**Produkt Hinweis (Field Safety Corrective Action MI 513-17-S)**

**Aktualisierung - Lichtvisierfenster bei Biograph mCT und Biograph mCT Flow**

## Sicherheits- und Warnhinweis CAN 011-2017

**Betreff:** Aktualisierung - Lichtvisierfenster bei Biograph mCT und Biograph mCT Flow

Abb. 1

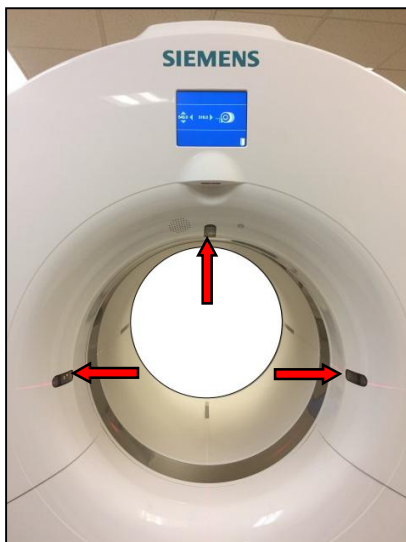
Wir haben Sie darüber informiert, dass die Lichtvisierfenster (siehe Abb. 1), die der Positionierung des Lasers dienen und in die vordere Gantryabdeckung Ihres Biograph mCT- bzw. mCT Flow-Systems eingebaut sind, sich lösen und möglicherweise herausfallen können. Sollte dies passieren, besteht in dem unwahrscheinlichen Fall, dass eine Person durch die Fensteröffnung in das Geräteinnere fassen kann, das Risiko, dass die Person mit rotierenden oder elektrischen Teilen der Gantry in Berührung kommt. Dies kann schwerwiegende Folgen haben, zum Beispiel einen Stromschlag oder Verletzungen.

Bei der anstehenden Feldabhilfe MI513/17/S werden wir das Befestigungsmaterial der Lichtvisierfenster an den genannten Systemen entfernen und ersetzen. Die geklebten Fenster werden durch neue Lichtvisierfenster mit Klemmvorrichtungen ersetzt, die höhere Zuverlässigkeit bieten und dafür sorgen, dass die Lichtvisierfenster nicht mehr herausfallen können, außer bei Anwendung übermäßiger Kraft von außen.
